Oggetto: [ID_VIP: 9713] **PROVINCIA DEL SUD SARDEGNA (comuni di Sardara, Villanovaforru, Sanluri e Lunamatrona) – Progetto per la realizzazione di un impianto per la produzione di energia elettrica da fonte eolica di potenza complessiva pari a 43,4 M (già 55,8 MW), costituito da 7 (già 9) aerogeneratori della potenza unitaria pari a 6,2 MW, denominato "SERRAS", comprensivo delle relative opere connesse ed infrastrutture indispensabili per la connessione alla RTN, compresa una torre anemometrica – Progetto Definitivo.**

Proponente: Asja Serra S.r.l.

Parere tecnico istruttorio della Soprintendenza speciale per il PNRR.

(da *Relazione archeologica*, elaborato n. 002.1a-IT-EOL-E-SERRA-PDF-A-RS, rappresentazione dei siti e beni archeologici presenti nell'immediato intorno del progetto industriale in esame)

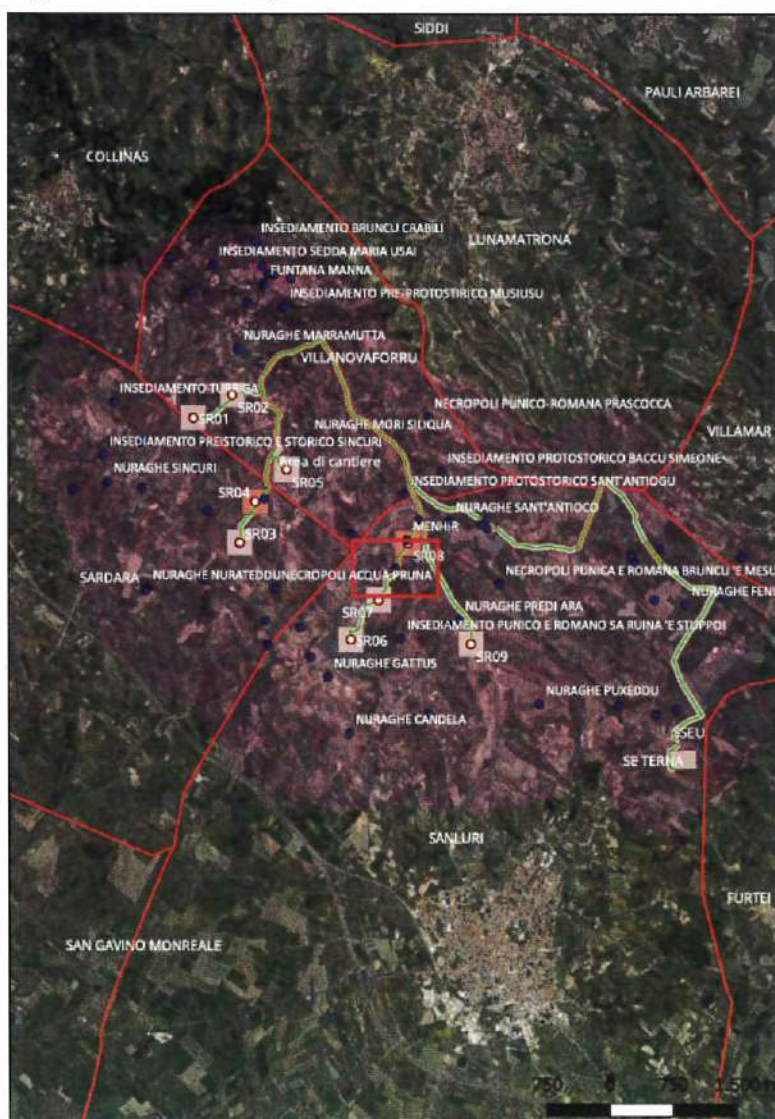
CONSIDERATO che l'area oggetto d'intervento è connotata dalla presenza di numerosi beni culturali di interesse archeologico (v. parere endoprocedimentale della Soprintendenza Archeologia, belle arti e paesaggio per la città metropolitana di Cagliari e le province di Oristano e Sud Sardegna del 14/07/2023, paragrafo A, pp. 1-3 - Allegato n. 1), architettonici (per quest'ultimi vedi il paragrafo B.1.2) e paesaggistici presenti nell'ambito della fascia di rispetto di tre chilometri indicata dalla lett. c-quater del comma 8 dell'art. 20 del D.Lgs. n. 199 del 2021), la cui conservazione e tutela non può ridursi al solo concetto di non tangenza fisica del progetto proposto rispetto ai suoi elementi, in quanto il relativo valore culturale si mostra anche tramite il rapporto che gli stessi elementi hanno costituito con il loro contesto di giacenza. In tal senso, la tutela culturale (archeologica ed architettonica) e paesaggistica di tale particolare patrimonio culturale deve, ancor più nella presente sede di Valutazione di Impatto Ambientale, estendere le proprie considerazioni ben oltre il limite fisico della loro consistenza materiale e abbracciare il relativo contesto di giacenza come elemento degno di tutela e salvaguardia:

Figura 6.7: Chiesa campestre di Santu Antiogu Becciu con identificativo F046 (prospettiva da nord)

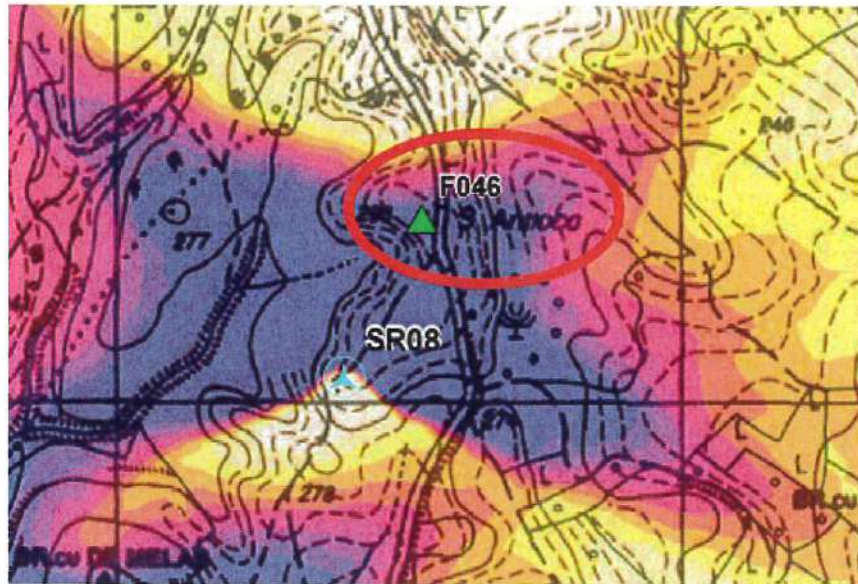
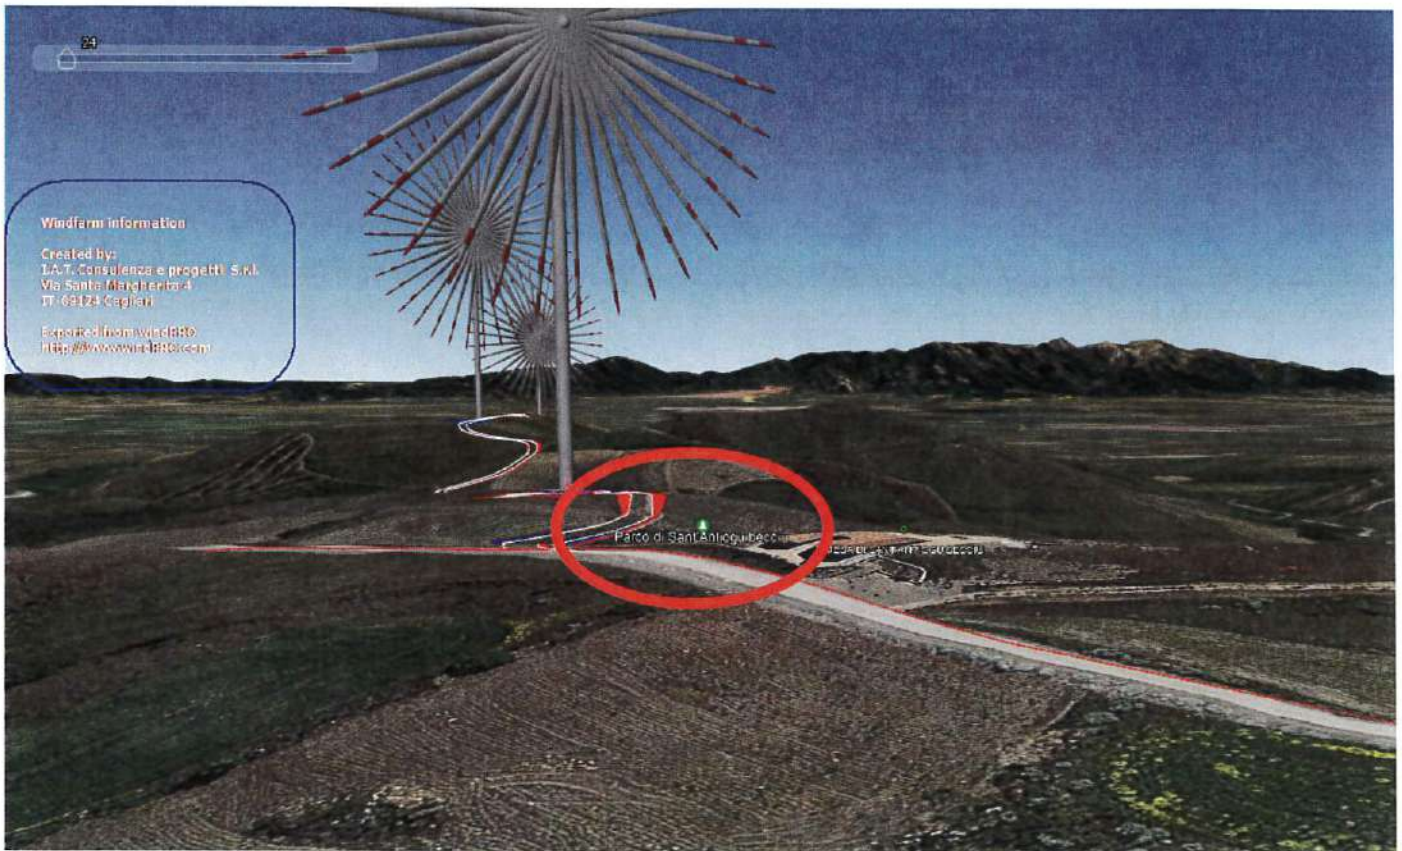
(chiesa campestre di Santu Antiogu Becciu, in agro di Sanluri – da *Analisi degli effetti di shadow – flickering*, elaborato n. 095a-IT-EOL-E-SERRA-PDF-A-RT, paragrafo *Ricettore F046*)

(da Carta delle ore/anno di ombreggiamento intermittente, elaborato n. 096a-IT-EOL-E-SERRA-PDF-A-CT, particolare riferito alla chiesa di Santu Antioigu Becchio – Ricettore F046, evidenziato con ovale ROSSO e il limitrofo aerogeneratore n. SR08)

MAPPA DI INTERVISIBILITÀ TEORICA - BACINO VISIVO E AREA DI MASSIMA ATTENZIONE (1:125.000 - 1:75.000)

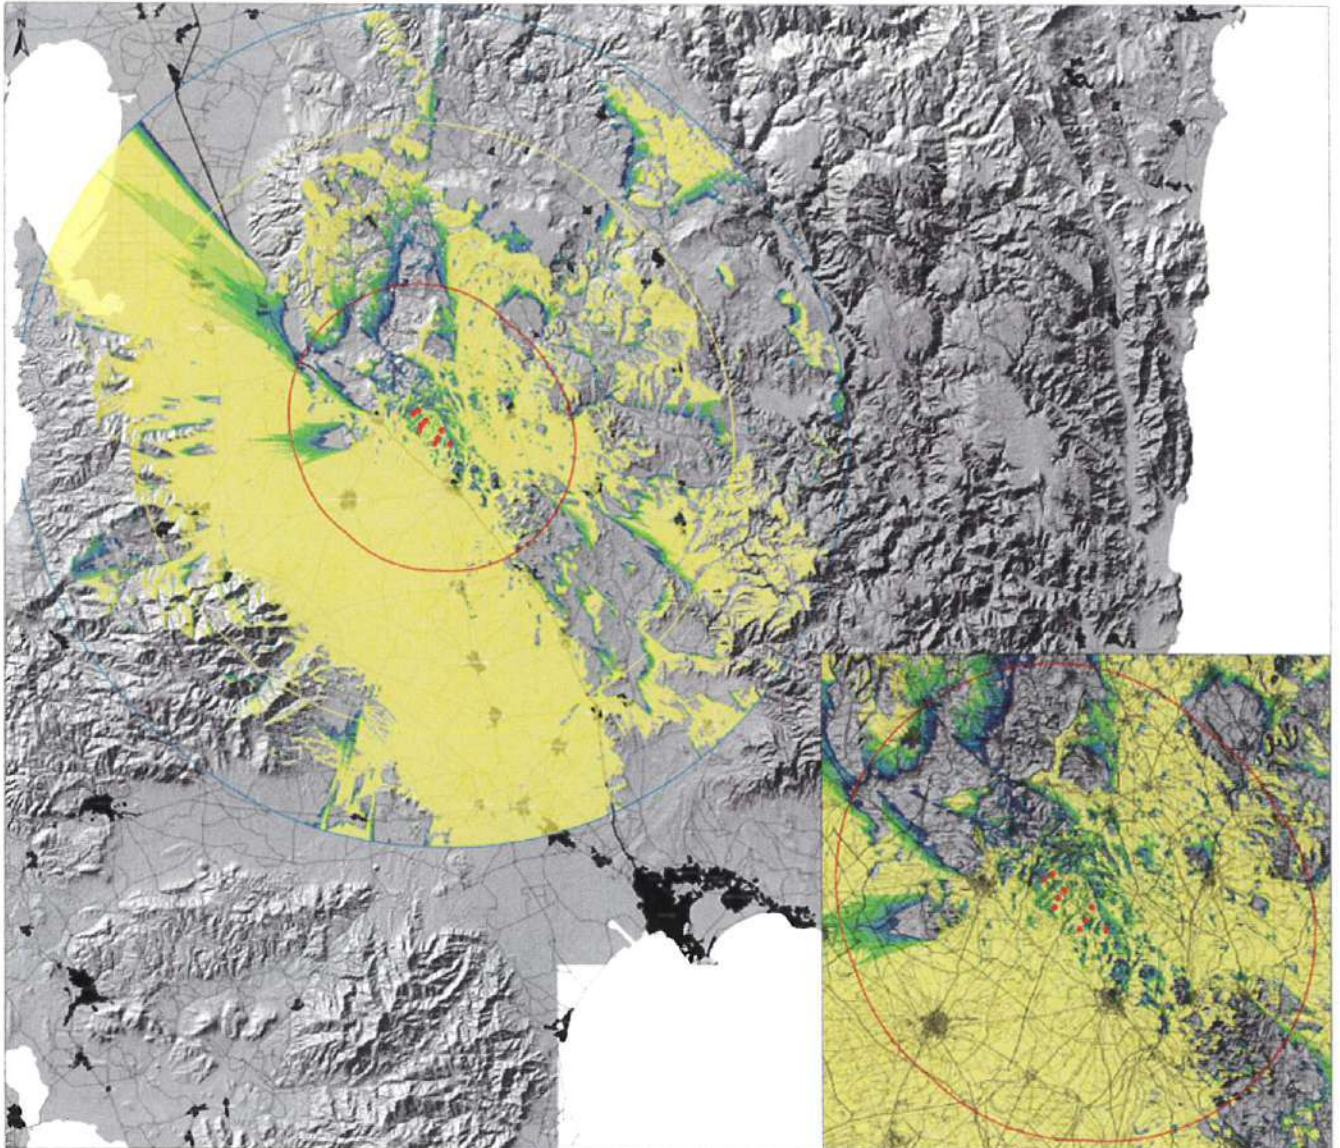
CONSIDERATO che rispetto alla suddetta complessità e rilevanza culturale (archeologica ed architettonica) e paesaggistica l'impianto in esame per la produzione di energia elettrica si colloca come elemento estraneo di natura industriale, le cui strutture di eccessiva altezza (pari a 220 m) rispetto a qualsiasi altro elemento naturale e antropico esistente nella medesima area, costituiscono una frammentazione del paesaggio esistente, stante anche la dimostrata intervisibilità dello stesso impianto da lunghe distanze (v. SIA, paragrafo 11.7.2.2 Fase di esercizio, p. 473), anche comprese nella distanza di tre chilometri come riportato dal sopra citato comma 8, lett. c-quater, dell'art. 20 del D.Lgs. n. 199 del 2021. Infatti, il Proponente riconosce che l'impianto industriale proposto presenta un areale di massima attenzione che comprende anche il castello di Monreale, monumento di grande importanza scientifica e vincolato per il suo interesse culturale, ai sensi della Parte II del D.Lgs. n. 42 del 2004, con decreto della CO.RE.PA.CU. del MiC n. 6 del 13/02/2019, tanto da costituire un elemento industriale che altera il contesto di giacenza naturale oggi esistente ed entro il quale si colloca il patrimonio culturale descritto dalla Soprintendenza Archeologia, belle arti e paesaggio territorialmente competente con il parere endoprocedimentale del 14/07/2023 (Allegato n. 1):
